2025/02926 *Anuncio de la Conselleria de Innovación, Industria, Comercio y Turismo sobre la modificación de la resolución favorable de la autorización de implantación en suelo no urbanizable, autorización administrativa previa y autorización administrativa de construcción, del proyecto "FV Ayora I". Expediente: ATALFE/2020/11.*

Resolución de 24 de febrero de 2025, de la Dirección General de Energía y Minas, por la que se otorga a Acciona Generación Renovable, SAU, modificación de la autorización administrativa de construcción y aprobación de la modificación del Plan de desmantelamiento y restauración del entorno, para una central fotovoltaica, ubicada en Jarafuel (Valencia), pasando a una potencia instalada de 27,829 MWn y a una potencia de los módulos fotovoltaicos de 30,118 MWp, denominada FV Ayora I, incluida la infraestructura de evacuación hasta la SET colectora Ayora Solar 132/30 kV. Expediente ATALFE/2020/11.

IMAGEN 1

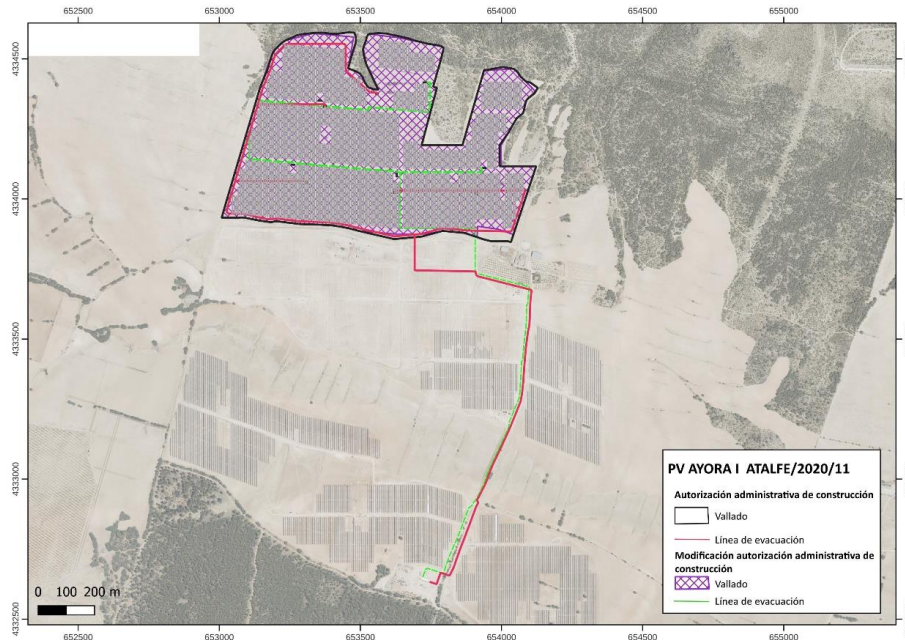
Los cambios realizados en el proyecto de la instalación eléctrica consisten principalmente en cambios en los módulos fotovoltaicos (pasan a ser menos módulos con mayor potencia unitaria), inversores, estructura de sustentación y modificación del trazado de la línea de evacuación, así como una ligera disminución en el vallado
